Dle rozdělovníku**„Revitalizace mezistaničních úseků Petřikov - Borovany (mimo) - Č. Budějovice (mimo)“****Dodatečné informace - Dodatek č. 14**

V souladu s ust. § 49 zákona č. 137/2006 Sb., o veřejných zakázkách, v platném znění a s odvolání na znění článku 6 Dílu 1 - Požadavky a podmínky pro zpracování nabídky, Části 2 - Pokyny pro dodavatele Zadávací dokumentace, odpovídáme na zaslané dotazy dodavatelů takto:

SO 08-33-11.2, SO 10-33-11

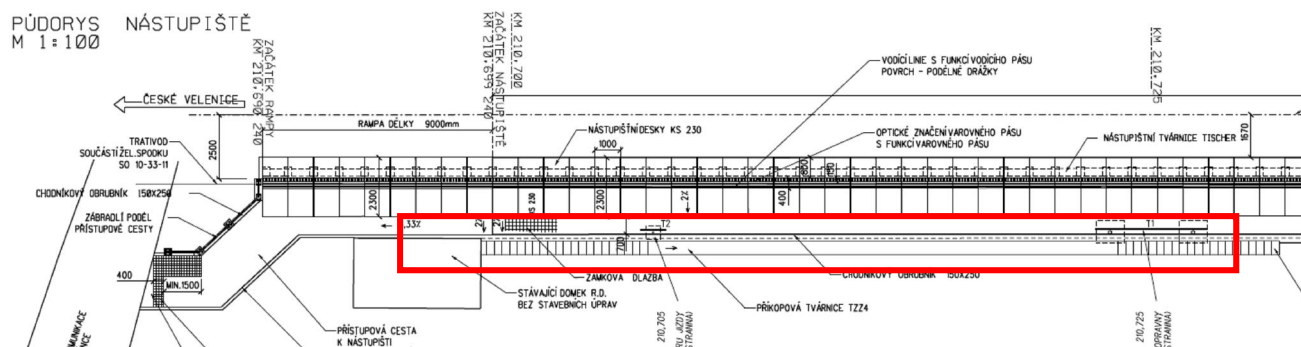
Na trati se v obou rekonstruovaných úsecích na několika místech vyskytují kamenné odvodňovací zídky, které se musí odstranit. Například km 199,7 – 200,0.

Tento stav není v žádném z výkresů (příčné řezy) ani v technické zprávě zanesen.

Stejně tak není na tyto bourací práce v soupisech prací položka.

Žádáme zadavatele o prověření a případnou opravu soupisů prací.

Oprava soupisu prací viz **SO083311_sp_opr3, SO103311_sp_opr3**

PŘÍČNÝ ŘEZ V KM 210,725
S TABULÍ T1 : NÁZEV DOPRAVNÍ
M. 1:50

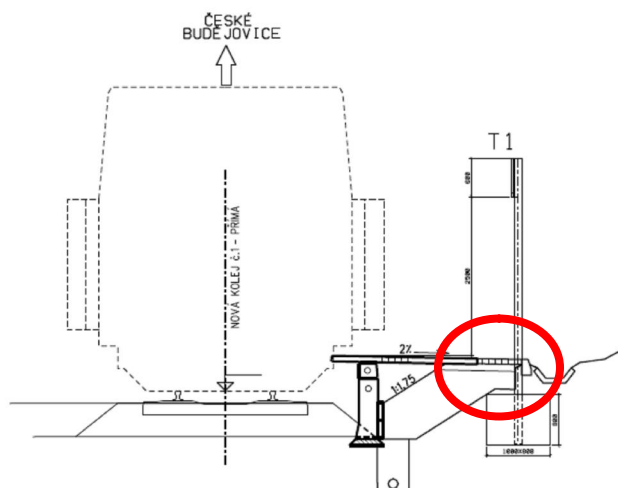
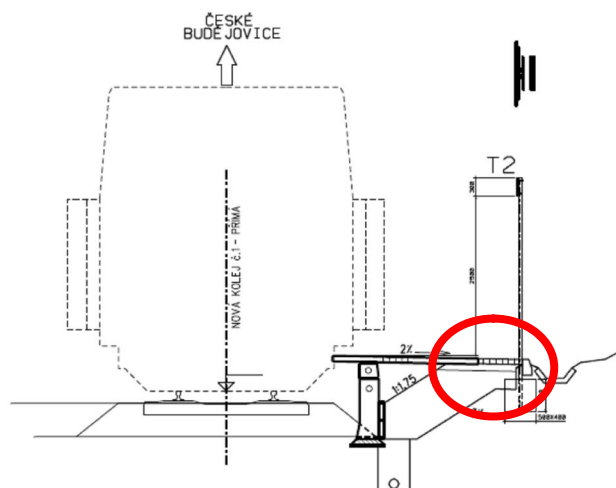
V projektové dokumentaci, v souboru „**SO083321_02_04.1.pdf**“ (příčné řezy – orientační systém) jsou zakresleny příkopové tvárnice. V žádné další části dokumentace tyto žlaby uvedeny nejsou.

Žádáme zadavatele o vysvětlení.

V příloze je opravený výkres **SO083321_02_04.1a**. Žlab TZZ4 bude v provedení meliorační žlábek, oba tyto typy jsou „příkopové tvárnice“ dle Vzorového listu žel. spodku, položky v „Rozpočtu“ jsou shodné.
